**INFORME CONSOLIDADO DE LA EVALUACIÓN
DECLARACIÓN DE IMPACTO AMBIENTAL DEL PROYECTO
“Mejoramiento operacional y ampliación en Fundo El Guanaco”**

<CIUDAD_FECHA_INFORME>

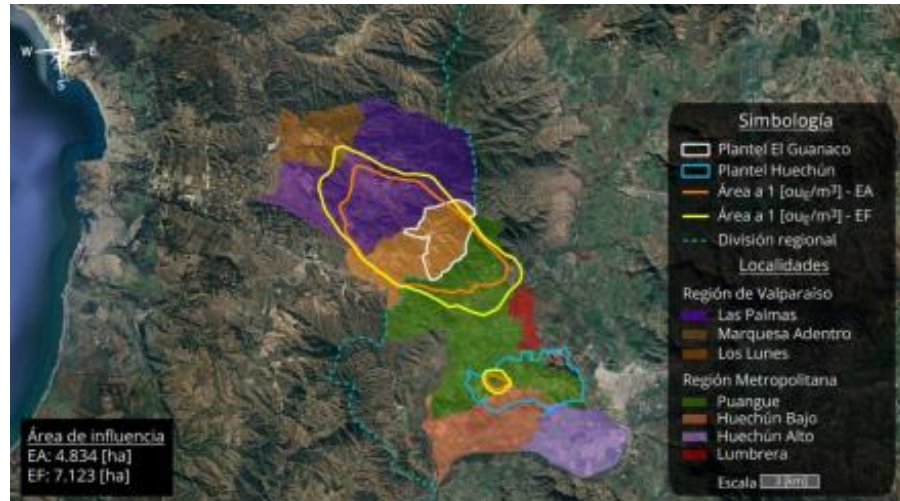
b. Por otra parte, la modelación de dispersión descarta incorporar fuentes de olor identificadas en la DIA, como por ejemplo, la zona de transferencia de mortalidades, indicando que esta no fue considerada “debido a que la descripción de funcionamiento de la zona es principalmente el almacenamiento de bins sellados para su posterior retiro, por lo tanto, no existiría emisión de olor”. Sin embargo, según se detalla en el Plan de Gestión de Olores incluido en el Anexo 13 de la Adenda Complementaria, para disminuir la emisión de olor desde estos dispositivos se contempla que éstos permanezcan tapados, condición de operación que en ningún caso puede asimilarse a un sello hermético que garantice una emisión cero desde estos dispositivos y del área de acopio.

c. Adicionalmente se debe considerar que aun cuando el proyecto presentado contemple medidas que en la práctica deberían implicar una mejora sustancial en términos de la reducción de las emisiones odorantes, respecto de la situación actual, dicha reducción debería estar correctamente cuantificada en el proceso de evaluación, asegurando con antecedentes técnicos robustos que las concentraciones modeladas representan adecuadamente la condición de operación futura, y que por tanto, la comparación de dichos valores con la norma de referencia aplicable descarte adecuadamente la posible afectación de la población.

Complementando lo indicado por los servicios mencionados anteriormente, la solicitud realizada al Titular en ICSARA Complementario respecto a “ampliar dentro de la modelación de impacto odorante las fuentes asociadas a la cancha de disposición de guano”, fue acogida señalando que se agrega al estudio actualizado la fuente “Zona de acopio GAC”, diferenciando 2 fuentes emisoras:

GAC proveniente del Plantel El Guanaco y GAC del Plantel Huechún, de las cuales se da énfasis a la fuente “GAC proveniente del Plantel El Guanaco” en el cual se consideró una tasa de emisión odorante de 2.322 Ou/s, y un área definida de 240,7 m², para el escenario futuro.

De esta manera, en el Anexo 05, acápite de área de influencia (4.2 Determinación del área de influencia del proyecto), es posible visualizar las isolíneas de concentración 1 OUE/m³, ubicadas en el sector de acopio de guano del proyecto El Guanaco que se ubican en el Plantel Huechún, como se muestra a continuación:

Fuente: Figura 15 E1/M1: Curvas isodoras de todas las fuentes emisoras del proyecto, CP98-1hr= 8 [OUE/m³] – EA del Anexo 05 de la Adenda Complementaria.

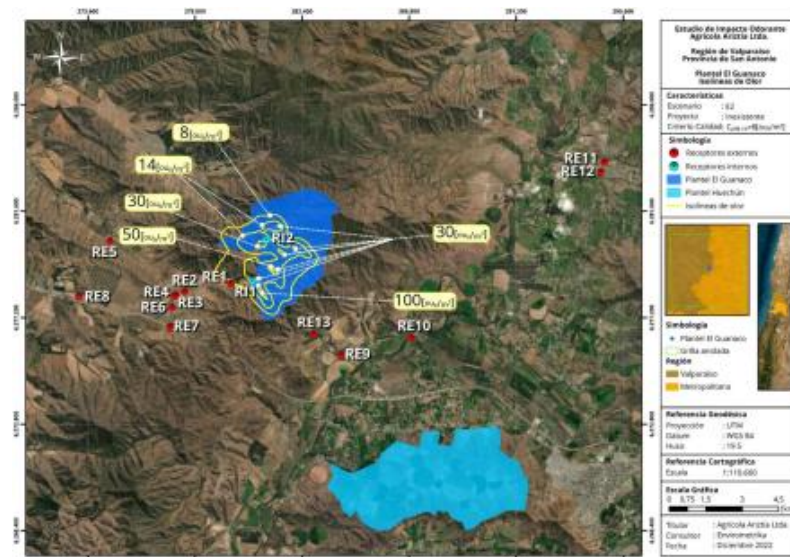
- *En el Adenda complementaria, si bien el Titular indica en su respuesta 4.2.2 que “Se agrega al estudio actualizado, presentado en el Anexo N°05, la fuente ‘Zona de acopio GAC’”, en las figuras 15 y 16 del referido anexo no se observa ninguna isocurva asociada al acopio de guano en Huechún, ni en la situación actual ni futura. Por otra parte, si esta fuente genera un aumento de las emisiones de olor en la zona de acopio de Guano de Aves de Carne (“GAC”) de Huechún, debería considerarse esta nueva condición o evaluar el Proyecto en su completitud, es decir, incorporando también las emisiones de los pabellones y todas las fuentes de olor de Huechún, o al menos de la zona de acopio actual y futura, para verificar que esta nueva situación no cambia lo aprobado en la RCA 335/2021 del Proyecto “Mejoramiento y Ajustes Operacionales Plantel de Aves Huechún”.*

a. Si bien el proponente incluye dentro de las fuentes emisoras del proyecto, la denominada Zona de acopio GAC en el Plantel Huechún (Tabla 12), no modifica sustancialmente la evaluación de impacto presentada a la fecha. Así por ejemplo, no se habrían modificado los distintos escenarios de modelación o incorporado receptores adicionales que pudieran verse más afectados por las emisiones provenientes de esta instalación, según se desprende de las figuras 15 y 16 del Anexo 05 y de las tablas 21 a la 28 de este anexo.

Posteriormente, en el capítulo de evaluación de impacto (acápites 5 Estimación de los Impactos por Emisiones de Olor) no se presentó ninguna isolínea de concentración asociada al área de acopio guano ubicado en Plantel Huechún, aun cuando para el AI era posible visualizarla. Solo es posible visualizar el área comprendida por el proyecto Huechún, como se muestra a continuación:

Fuente: Figura 11-Determinación área de influencia componente olor CP98-1hr = 1 [OUE/m³], Anexo 05 de la Adenda Complementaria.

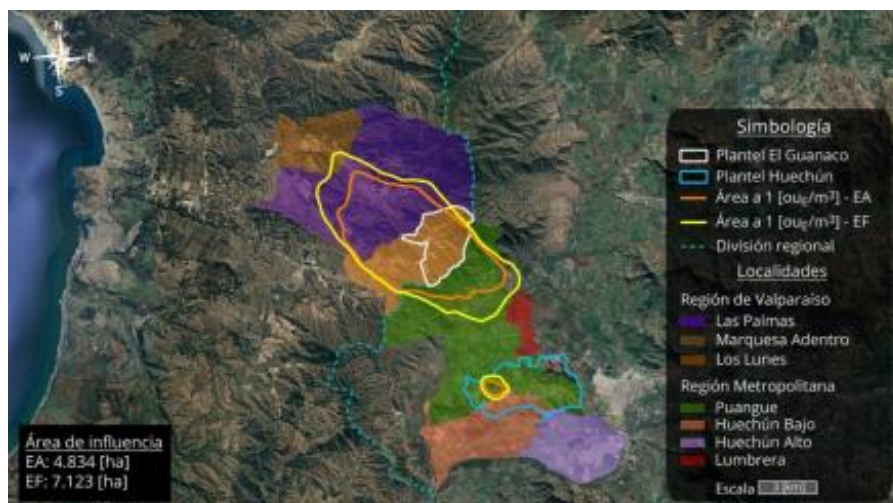
De esta forma, la información presentada no permitiría descartar que no se estén subestimando las emisiones del proyecto.

c. Adicionalmente se debe considerar que aun cuando el proyecto presentado contemple medidas que en la práctica deberían implicar una mejora sustancial en términos de la reducción de las emisiones odorantes, respecto de la situación actual, dicha reducción debería estar correctamente cuantificada en el proceso de evaluación, asegurando con antecedentes técnicos robustos que las concentraciones modeladas representan adecuadamente la condición de operación futura, y que por tanto, la comparación de dichos valores con la norma de referencia aplicable descarte adecuadamente la posible afectación de la población.

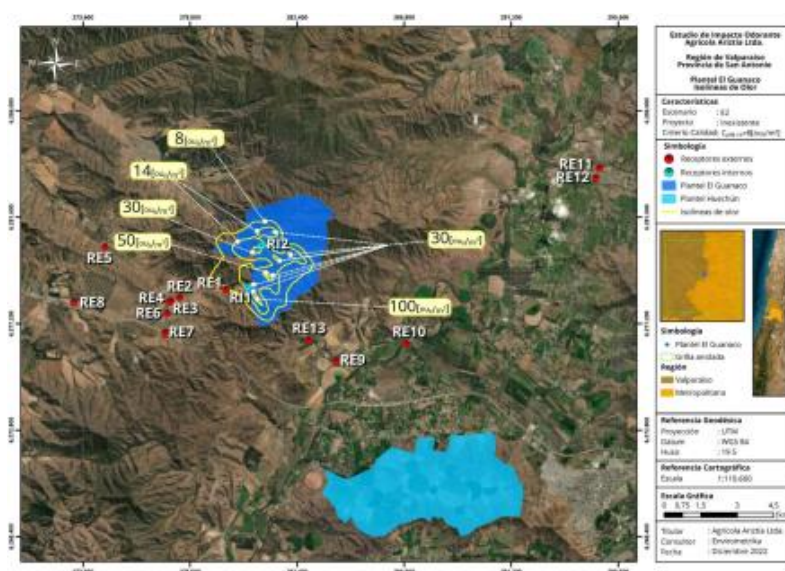
Posteriormente, en el capítulo de evaluación de impacto (acápito 5 Estimación de los Impactos por Emisiones de Olor) no se presenta ninguna isolínea de concentración asociada al área de acopio guano ubicado en Plantel Huechún, aun cuando para el AI era posible visualizarla. Solo es posible visualizar el área comprendida por el proyecto Huechún, como se muestra a continuación:
